Oggetto: **[ID VIP 7414] ERCHIE (BR), AVETRANA (TA) VEGLIE (LE) e SALICE SALENTINO (LE) – Progetto di un nuovo impianto integrato agrovoltaiico, denominato "SPOT_40", con potenza nominale pari a 66MW, da realizzarsi nel Comune di Veglie (LE), linee elettriche interrate nel Comune di Salice Salentino (LE) e le opere di connessione alla RTN da realizzarsi nel Comune di Erchie (BR) ed Avetrana(TA).**

Proponente: HEPV06 S.r.l.

Parere tecnico istruttorio della Soprintendenza speciale per il Piano Nazionale di Ripresa e Resilienza.

A sinistra la Masseria Filippi – A destra la Masseria Castello Monaci

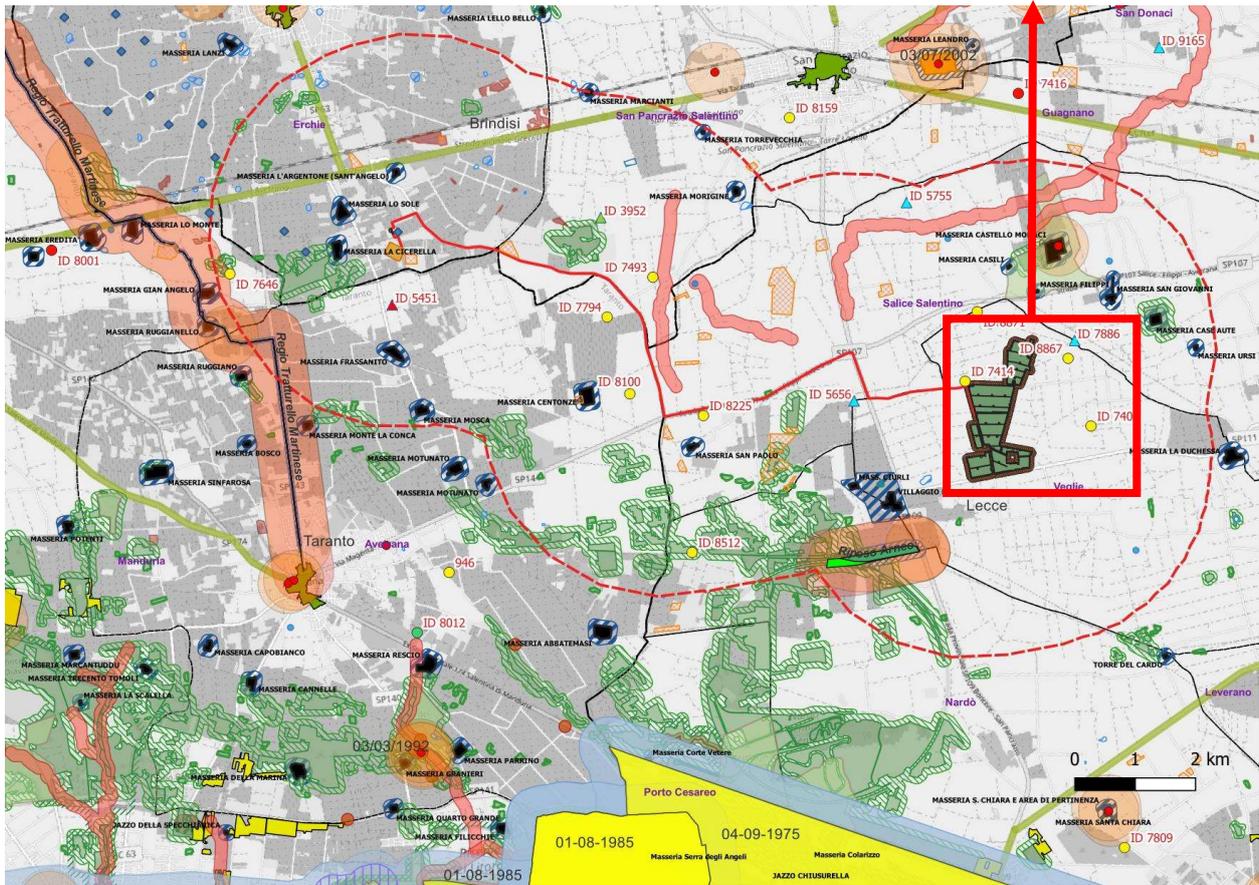
A circa 700 metri dall'area di impianto si trovano la *Masseria Filippi* (XVII – XVIII secolo) classificata dal PPTR come segnalazione architettonica ed a poco più di un chilometro la *Masseria Castello Monaci* (tutelata con vincolo diretto ai sensi della Parte II del D.lgs. 42/2004, DM 24/01/1998) e sono numerose le altre masserie presenti all'interno del buffer di 3 chilometri, identificate come UCP – Testimonianze della stratificazione insediativa.

Rispetto alla struttura estetico percettiva dei paesaggi della Puglia, la realizzazione dell'impianto in progetto contribuirebbe a creare alterazioni significative alle vedute riferibili alla *Masseria "Tenuta Donna Sandra"* ed alla *"Masseria La Nuova"*, soprattutto in funzione della dimensione fuori scala dell'impianto rispetto a quelle storicamente storicizzate nel contesto paesaggistico. Si deve evidenziare, inoltre che, a breve distanza dalla nuova sottostazione utente, sono presenti ulteriori masserie, poste a corona intorno alla struttura tecnologica: *Masseria La Cicerella, L'Argentone e Lo Sole*, anch'esse identificate dal PPTR come UCP – Testimonianze della stratificazione insediativa.

A sinistra immagine del Proponente dall'elaborato Aree Idonee – A destra l'immagine dell'impianto su ortofoto, nel cerchio in rosso le aree individuate dal Proponente come cave.

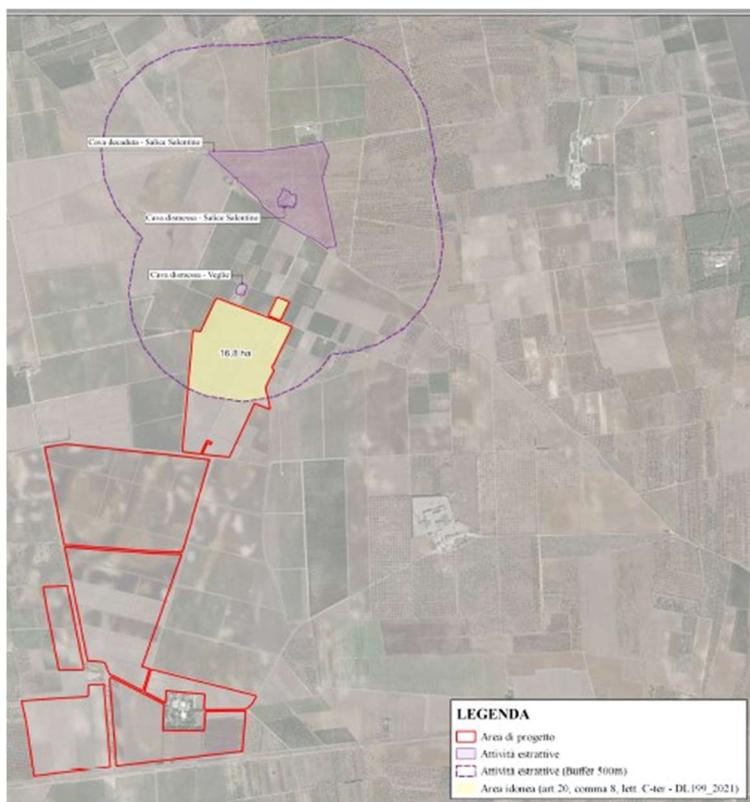
CONSIDERATO che, sebbene l'area di progetto risulterebbe idonea ai sensi del D. Lgs. 199/2021 poi aggiornato dal DL 13/2023, la Scrivente non ritiene di poter avvalorare quanto affermato dal Proponente rispetto a quanto

dallo stesso dichiarato ovvero che l'impianto è "... *adiacente ad una cava dismessa del Comune di Veglie e dista meno di 500 metri da una cava dismessa e una cava decaduta del Comune di Salice Salentino...*". Difatto, dal Servizio Attività Estrattive della Regione Puglia - Elenco Cave Catasto, aggiornato al 02/03/2018 non risulterebbero censite attività di cava autorizzate nelle località individuate e indicate dal Proponente.

Immagine della perimetrazione dei Paesaggi eccellenti del PPTP

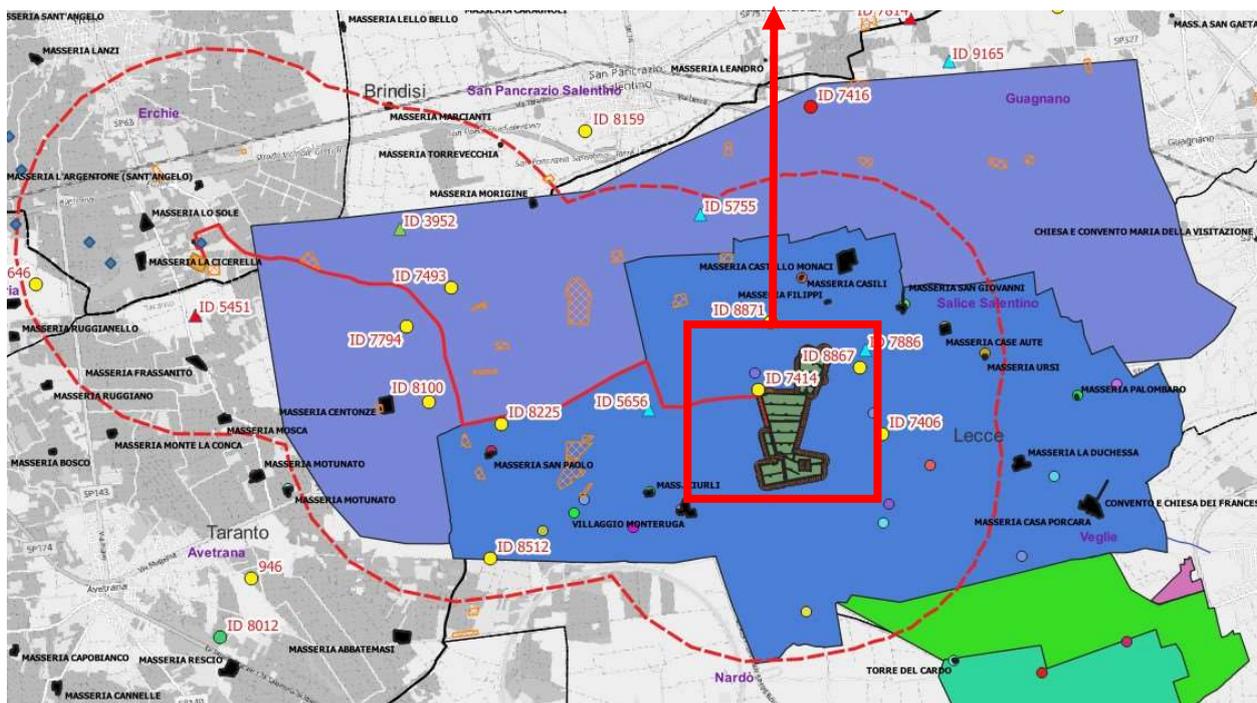
PRESO ATTO di quanto dichiarato dal Comune di Veglie in sede di Conferenza di Servizi il 23/03/2023, ovvero che l'area dell'impianto è una zona scarsamente antropizzata del territorio comunale e rappresenta un paesaggio agrario significativo, difatti l'area di progetto ricade nel Parco del Negramaro, zona vitivinicola per la produzione del vino Salice Salentino e che quindi, diversamente da quanto dichiarato dal proponente nel SIA, non si tratterebbe di un'area agricola a seminativo.

In particolare l'area di progetto è caratterizzata dalla sovrapposizione di tre paesaggi: 57 – Il paesaggio degli ulivi, 187 – Il paesaggio dei vigneti e 204 – I sistemi di masserie.

Estratto dalle Schede dei Paesaggi provinciali – Paesaggio del Negramaro

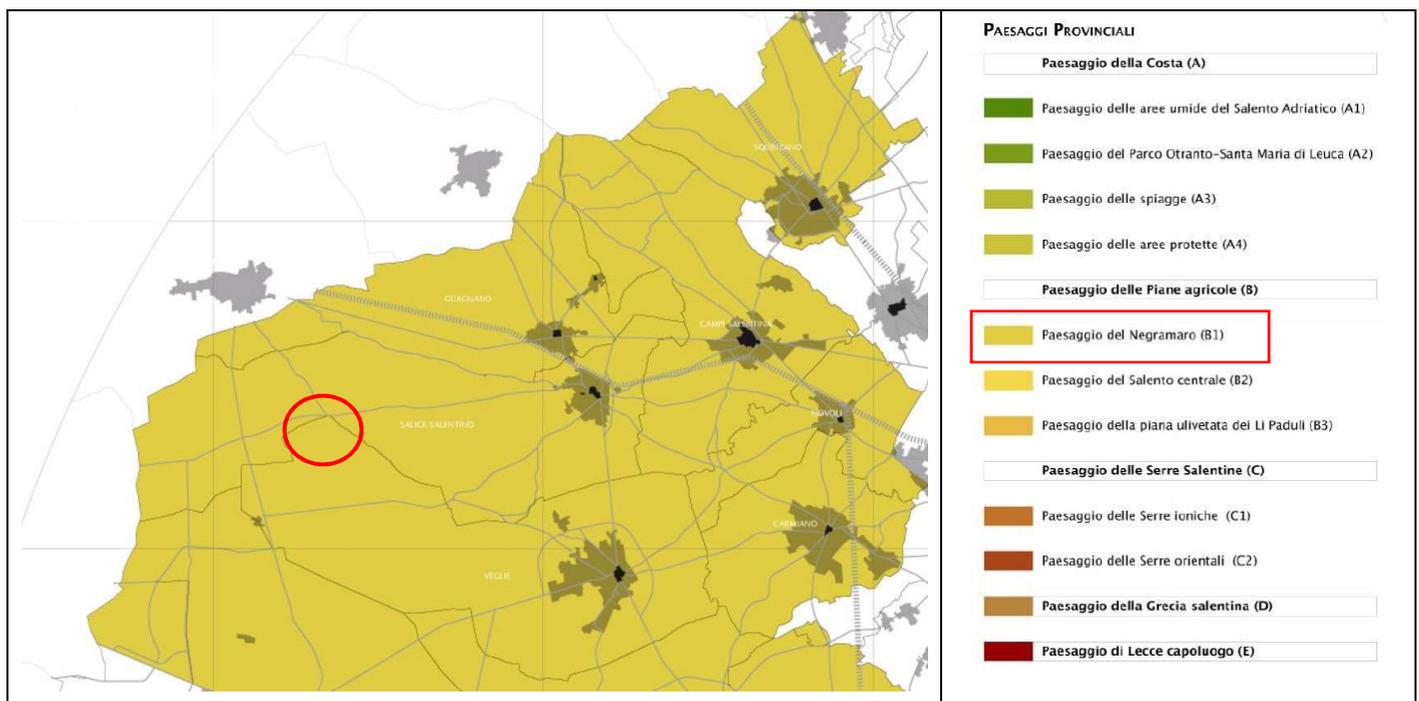
CONSIDERATO difatti che il PTCP individua tra i paesaggi provinciali il *Paesaggio delle Piane agricole (B)*, in particolare l'area di riferimento del progetto rientra nella perimetrazione del *Paesaggio della piana del Negroamaro (B1)* che riguarda i territori di Nardò, Copertino, Leverano, Veglie, Salice Salentino, Guagnano, Squinzano, Campi Salentina, Novoli, Carmiano, per il quale vengono individuati, tra gli altri, i seguenti obiettivi/indirizzi di tutela e valorizzazione:

- le criticità maggiori del contesto sono legate all'ambito insediativo e alla salvaguardia dei caratteri originari, produttivi e paesaggistici, del paesaggio agrario, in particolare del vigneto;
- il paesaggio agrario ha subito forti trasformazioni dei suoi caratteri originari dovute alla meccanizzazione, dai nuovi sestii di impianto ed alla riduzione del ciclo produttivo.

A ciò si aggiunge il fatto che esistono numerose Masserie sparse nell'agro e caratterizzano in maniera decisa il contesto rurale; tali strutture, prevalentemente composte da un corpo principale, hanno spesso un'architettura ricercata (nel territorio di Salice Salentino ve ne sono almeno 15); tra tutte, quale esempio, va segnalato *Castello Monaci* a Salice Salentino, un *unicum* nel Salento (inizialmente monastero basiliano, poi più volte rimaneggiato sino ad assumere l'attuale possente e turrata conformazione) in contesto agricolo. Questa Masseria, posta a circa 1,3 chilometri dal progetto dell'impianto, risulta tutelata con vincolo diretto (DM 24/01/1998).
